**Commission économique pour l'Europe****Comité des transports intérieurs****Forum mondial de l'harmonisation  
des Règlements concernant les véhicules****159<sup>e</sup> session**

**Accord de 1958 – Examen de projets d'amendements  
à des Règlements existants, proposés par le GRE****Proposition de complément 2 à la série 06 d'amendements  
au Règlement n° 48 (Installation des dispositifs d'éclairage  
et de signalisation lumineuse)****Communication du Groupe de travail de l'éclairage  
et de la signalisation lumineuse\***

Figure (voir par. 6.5)

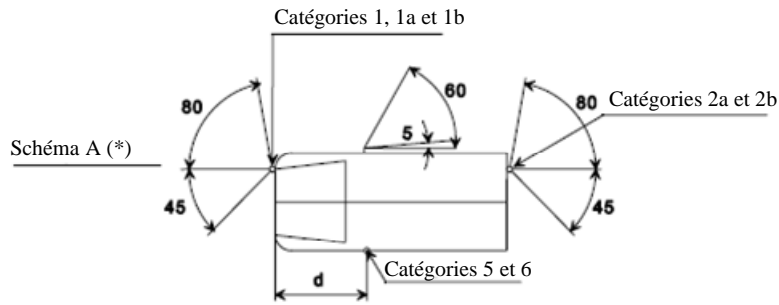
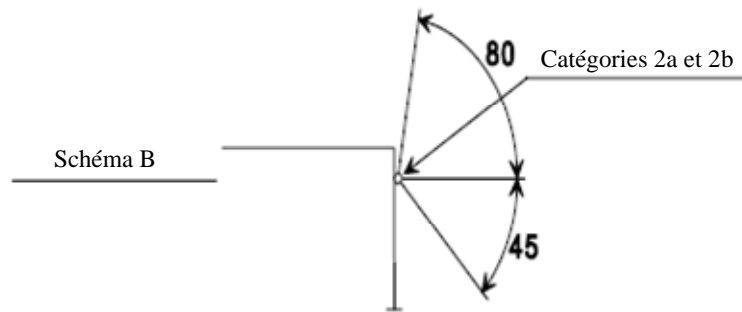
6.5.5.1 Angles horizontaux (voir fig. ci-dessous)

Angles verticaux:  $15^\circ$  au-dessus et au-dessous de l'horizontale pour les feux indicateurs de direction des catégories 1, 1a, 1b, 2a, 2b et 5.

- a) Lorsqu'un feu est monté à moins de 750 mm au-dessus du sol (mesure effectuée conformément aux dispositions du paragraphe 5.8.1), l'angle de  $15^\circ$  vers le bas peut être ramené à  $5^\circ$ ;
- b) Lorsqu'un feu arrière facultatif est monté à plus de 2 100 mm au-dessus du sol (mesure effectuée conformément aux dispositions du paragraphe 5.8.1), l'angle de  $15^\circ$  vers le haut peut être ramené à  $5^\circ$ .

$30^\circ$  au-dessus et  $5^\circ$  au-dessous de l'horizontale pour les feux indicateurs de direction de la catégorie 6.

(\*) La valeur de 5° donnée pour l'angle mort de visibilité vers l'arrière du feu indicateur de direction latéral est une limite supérieure;  $d \leq 1,80$  m (pour les véhicules des catégories  $M_1$  et  $N_1$ ,  $d \leq 2,50$  m).

Pour les feux indicateurs de direction des catégories 1, 1a, ~~ou~~ 1b, 2a et 2b montés à moins de 750 mm au-dessus du sol (mesure effectuée conformément aux dispositions du paragraphe 5.8.1), l'angle de 45° vers l'intérieur peut être ramené à 20° au-dessous du plan H.

6.5.5.2 Ou, au choix du constructeur, pour les véhicules des catégories  $M_1$  et  $N_1$ : Feux indicateurs de direction avant et arrière, et feux de position latéraux (\*\*).

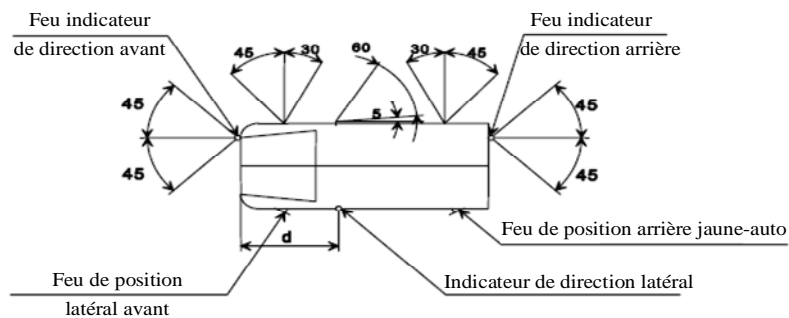
Angles horizontaux: (voir fig. ci-dessous)

(\*\*) La valeur de 5° donnée pour l'angle mort de visibilité vers l'arrière du feu indicateur de direction latéral est une limite supérieure;  $d \leq 2,50$  m.

Toutefois, pour les feux indicateurs de direction des catégories 1, 1a, ~~ou~~ 1b, 2a et 2b montés à moins de 750 mm au-dessus du sol (mesure effectuée conformément aux dispositions du paragraphe 5.8.1), l'angle de 45° vers l'intérieur peut être ramené à 20° au-dessous du plan H.

Angles verticaux: 15° au-dessus et au-dessous de l'horizontale. Toutefois, lorsqu'un feu est monté à moins de 750 mm au-dessus du sol (mesure effectuée conformément aux dispositions du paragraphe 5.8.1), l'angle de 15° vers le bas peut être ramené à 5°.
